CAMPAGNA DI SERVIZIO - 6116

Aggiornamenti Sw - Interventi assistenziali vari

Modello: Alfa Romeo Giulia mot. 2.2 Multijet Diesel

Intervento A - Verifica presenza trafilamento olio dal differenziale anteriore (solo versioni AWD)

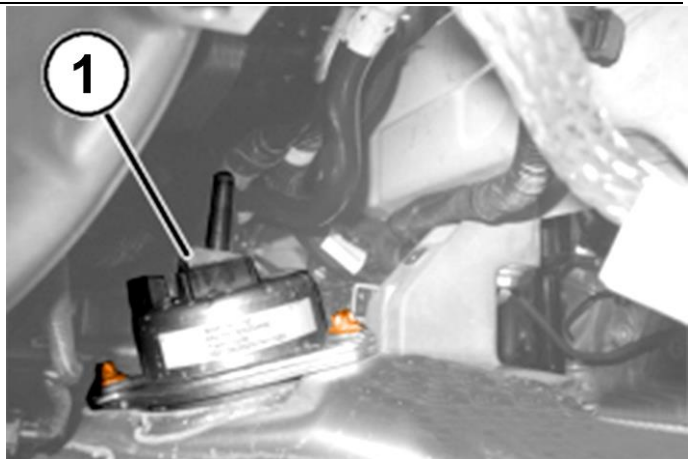
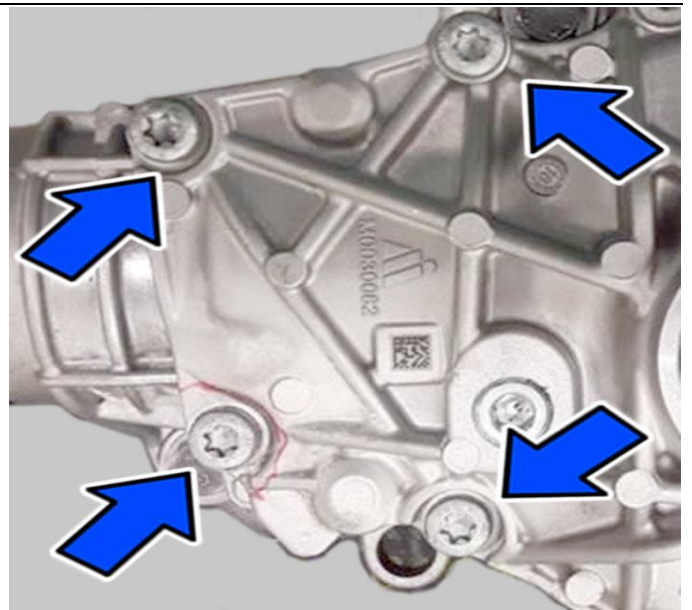
- Nel caso non si rilevassero trafilamenti procedere alla verifica ed eventuale ripresa del serraggio delle viti di fissaggio coperchio differenziale, eseguendo le operazioni descritte di seguito.

- Rimuovere il supporto rigido destro del gruppo motopropulsore - vedere Op. 1008A12.
- Rimuovere il tassello elastico destro di supporto gruppo motopropulsore - vedere Op. 1008B15.

- Mediante una chiave dinamometrica accertarsi del corretto serraggio delle viti di fissaggio coperchio indicate che deve essere di 2.9 daNm.

1. Rimontare quindi i componenti rimossi, eseguendo in senso inverso le operazioni di stacco.

Intervento B - Sostituzione e verniciatura delle calotte specchi retrovisori esterni

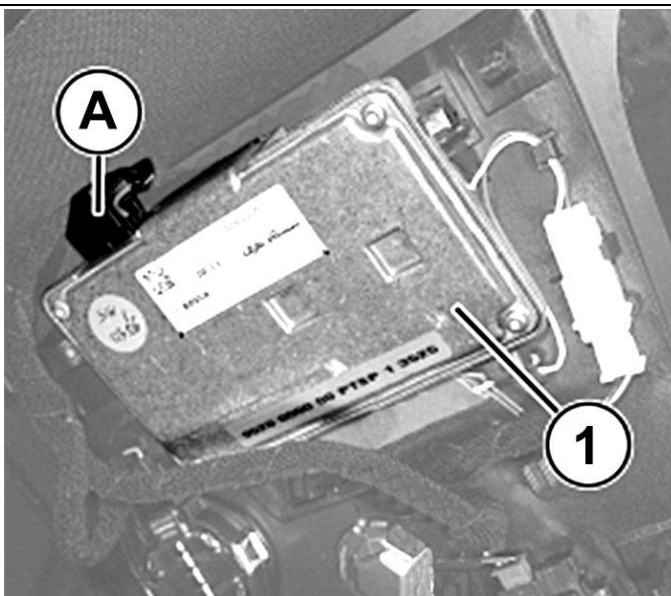
- Rimuovere la copertura dello specchio retrovisore esterno - vedere Op. 7005R37 e rottamarle.
- Prelevare a Ricambi due nuove calotte, vedere la tabella Reperibilità Ricambi.

NOTA Le calotte saranno fornite con la sola verniciatura di fondo. E dovranno quindi essere verniciate in tinta vettura (*).

- Montare quindi le nuove calotte verniciate - vedere Op. 7005R37.

(*) La procedura di verniciatura a doppio strato, da ripetere per entrambe le calotte, è presente a Tempario con il codice 7435G20.
